**dotyczy: postępowania prowadzonego w trybie przetargu nieograniczonego na „Budowę szatni na boisku w Piotrowicach”.**

W postępowaniu powyższym złożono zapytania do SIWZ - „Budowa szatni na boisku w Piotrowicach” na które udzielono odpowiedzi jn.

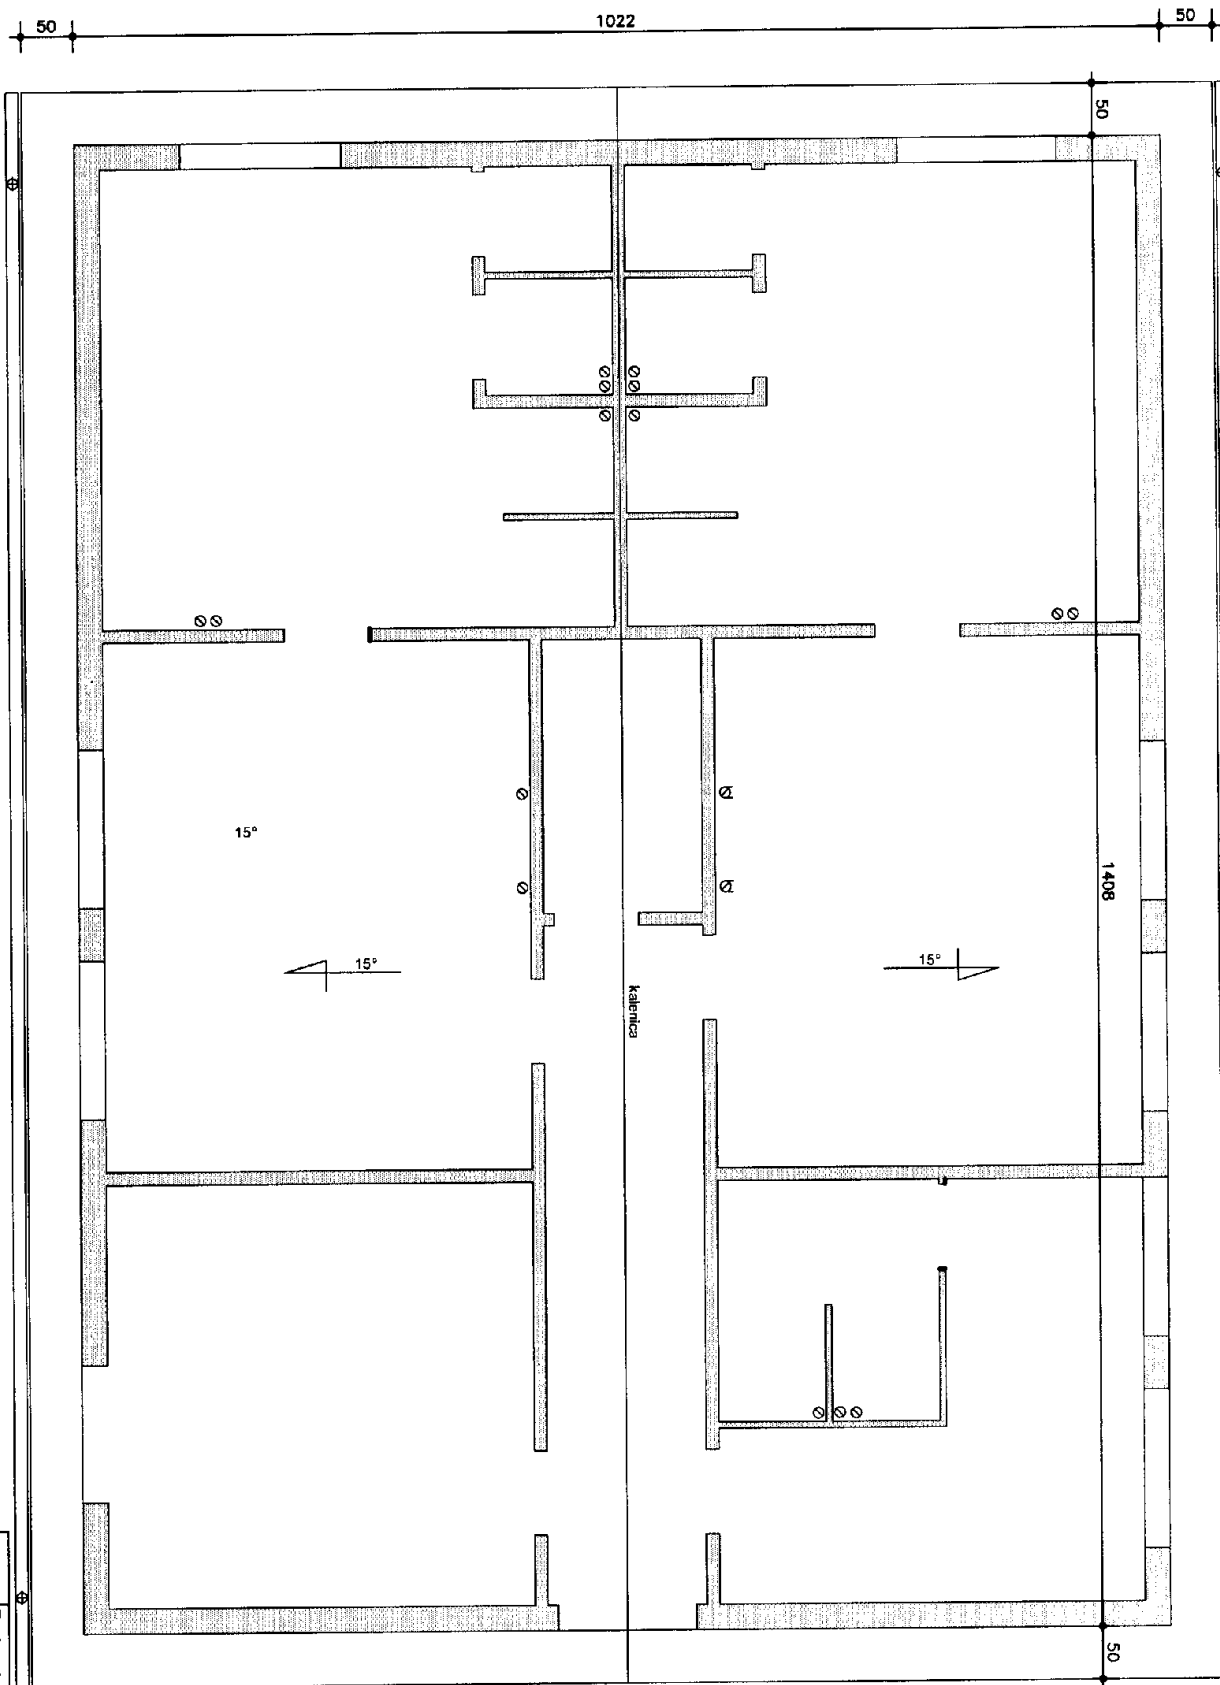
„Rys. nr 4 (rzut elementów więźby dachowej) pokazuje jedynie schematycznie usytuowanie wiązarów dachowych, brak w nim informacji o wiatrowaniu połączeń dachowej i ewentualnym stężeniu pionowym – podłużnym wiązarów dachowych. Nie został dołączony rys. nr 5. Prosimy zatem o informację, czy przewidujecie Państwo wykonanie wiatrowań i stężeń, jeżeli tak to w jakim zakresie?”

„Rysunek nr 6 – przekrój A-A nie precyzuje wielkości wychylenia okapu poza lico ściany. Ze skali można odczytać, że jest to wielkość ok.90 cm. Dodając tę wielkość do wymiarów pokazanych na rysunku można (Pitagorasem) wyliczyć długość połączeń dachowej. Będzie to wielkość ok.6,29 m. Iloczyn tej wielkości i długości dachu po kalenicy – 15,28 daje powierzchnię dachu 192,22 m<sup>2</sup>. Prosimy zatem o wyjaśnienie czy rozumowanie nasze jest słuszne i czy wielkość krycia w pozycjach 29-31 nie jest zaniżona?”

Należy przewidzieć pionowe stężenia w środku rozpiętości wiązarów wykonane z desek o przekroju jak elementów wiązarów dachowych. W załączeniu przedkładam rys. nr 5 – Rzut dachu.

Po przeanalizowaniu powyższych wątpliwości w oparciu o rys. nr 5 (rzut dachu) wyliczone przedmiary robót w poz. 29 do 31 są prawidłowe i nie wymagają zmiany.
